Příloha č. 1 – odůvodnění vícenákladů

Projektová dokumentace – všechny FVE

Obrázek 1 - kotevní plech - „žralok“

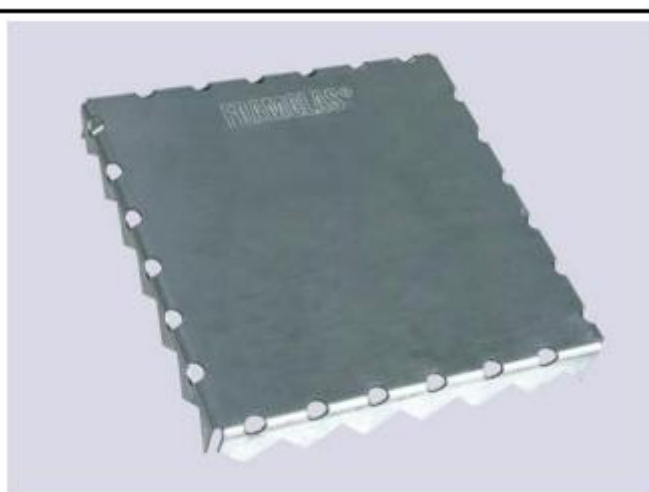
Při přípravě realizace FVE na ÚV Mostiště jsme narazili na problém ohledně kotvení konstrukce pomocí kombivrutů s gumovým těsněním do pěnoskla. Projektové řešení vypracované společností PKV se ukázalo jako zcela nevyhovující – viz vyjádření výrobce pěnoskla, který označil použití gumového těsnění v asfaltové krytině za nevhodné. Z poptávkových řízení, které jsme za účelem ověření metody kotvení, rozšířili na několik firem, dále vzešly i připomínky na riziko vzniku tepelného mostu od závitové tyče a s tím související riziko kondenzace a koroze nosného plechu v místě kotvení.

Výrobce pěnoskla nabízí svůj způsob kotvení, který je s pěnosklem kompatibilní a jeho použití je možné. Jedná se o instalaci „žraloků“ na pěnosklo. V tomto případě tepelný most nevzniká. Kotevní plech je zamáčknut do pěnoskla.

Montáž těchto kotevních plechů je nákladná a pracná. Je třeba odstranit asfaltovou krytinu, zamáčknout a zalepit kotevní plechy do pěnoskla a následně vše znovu zatěsnit. Rozměr kotevního plechu je 20x20cm. Na kotevní plech se přišroubuje závitová tyč, na kterou by se dále namontovala konstrukce. Celkem bude potřeba přes 300 kotev na půlkulatých střechách. S touto metodou v projektu nebylo počítáno a původně projektovaný způsob montáže využít nelze. Při realizaci tedy díky tomuto pochybení vzniknou vícenáklady, se kterými v původním projektu v důsledku navržení nesprávné metody kotvení nebylo počítáno.
